改善箇所説明図

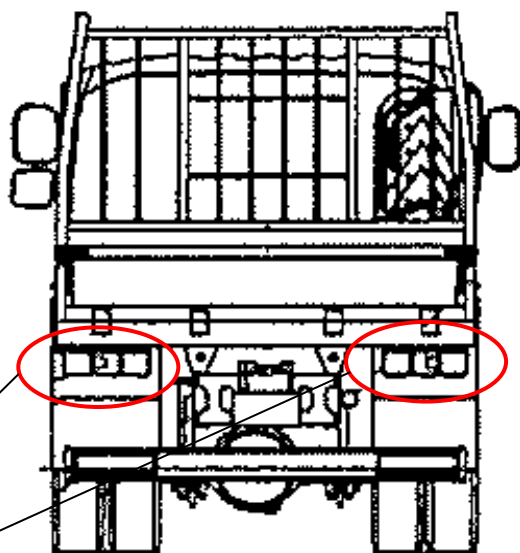
基準不適合箇所

ポールトレーラ等を牽引するピントルフック付きトラクタにおいて、トレーラの連結状態を判断する制動灯回路のプログラムが不適切なため、ABS装置が装備されていないトレーラと連結した場合、速度15 km/h以下での走行時にトレーラが連結されていないと誤判断する時がある。そのため、その状態の時にトレーラブレーキを作動させた場合、制動灯が点滅するおそれがある。

改善の内容：全車両、トレーラの連結状態を判断する装置（トレーラインフォメーションモジュール）を装着する。

識別：助手席コントロールユニットカバー下側に白色ペイントを塗布する。
